<b>PROGETTISTA</b> 	<b>COMMESSA</b> <b>NQ/R22177</b>	<b>UNITA'</b> -
	<b>LOCALITA'</b> PIOMBINO (LI)	<b>REL-VDO-E-00052</b>	
	<b>PROGETTO / IMPIANTO</b> FSRU Piombino e collegamento alla Rete Nazionale Gasdotti	Fg. 1 di 6	<b>Rev.</b> 0

## ISTANZA PER IL RILASCIO DELL'AUTORIZZAZIONE ALLA COSTRUZIONE E ALL'ESERCIZIO DELL'OPERA FSRU PIOMBINO E COLLEGAMENTO ALLA RETE NAZIONALE GASDOTTI

### RICHIESTA DI INTEGRAZIONI

**CAPITANERIA DI PORTO di PIOMBINO**

**Esempio A - CORRELAZIONE TRA AREE DI DANNO ED INGRESSO PORTO CARRIER 180 m PER ORMEGGIO BANCHINA NORD CON FSRU IN ORMEGGIO**

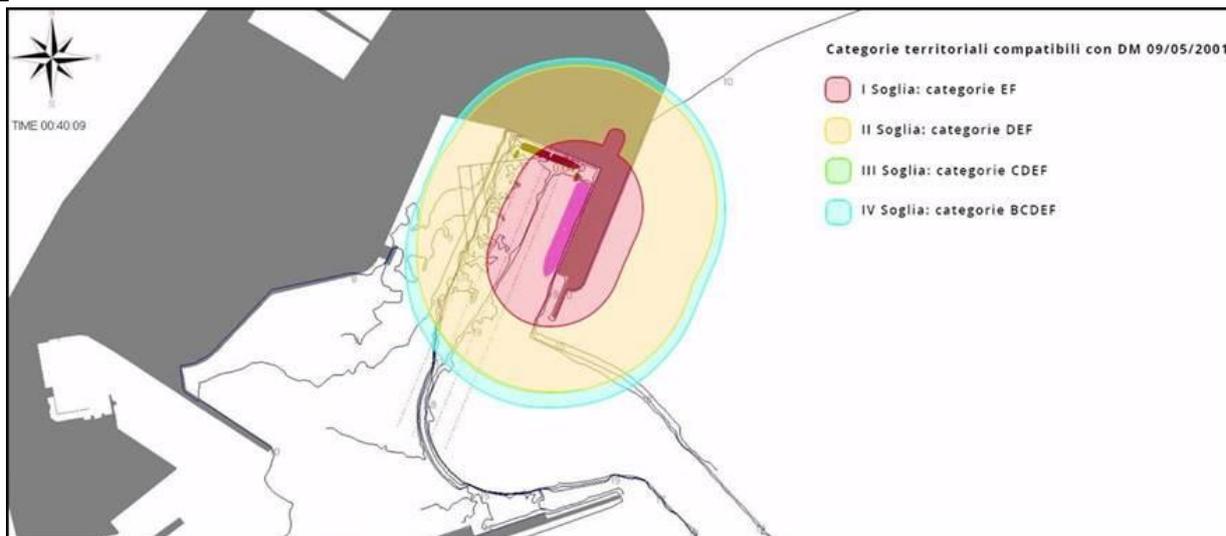
- 2.1 correlazione tra le mappe delle aree di danni e la compatibilità urbanistica. Chiede in particolare come si svolgeranno le operazioni sulla banchina nord;
- 2.2 in relazione alla mappa C.5.2 dell'allegato 5 della documentazione progettuale presentata da Snam, che mostra le varie arie di danno, chiede la rappresentazione su un'areale più ampio per comprendere le interazioni con l'imboccatura del porto stesso;
- 2.3 chiede chiarimenti sui sistemi automatici di blocco e depressurizzazione anche in relazione al piano di security;
- 2.4 chiede ulteriori chiarimenti circa le due soglie del piano di ormeggio che hanno rilevanza per le regolamentazioni di competenza della Capitaneria.

In riferimento alla CORRELAZIONE AREE DI DANNO-INGRESSO PORTO ed a come le aree di danno interagiscono con le manovre, si riportano due esempi estratti dalle simulazioni di ingresso fatte da CETENA con aggiunte le impronte delle aree di danno così come calcolate nel Rapporto preliminare di Sicurezza (Rif. documentazione depositata con l'Istanza del 29/06/2022 - Allegato 5): (i) il primo esempio simula l'ingresso di una Bulk Carrier da 180 m che va ad ormeggiare in banchina Nord e (ii) il secondo è quello dell'ingresso della LNG Shuttle Carrier che va ad affiancarsi alla FSRU per lo scarico. L'area rossa praticamente non interessa il canale di ingresso in porto
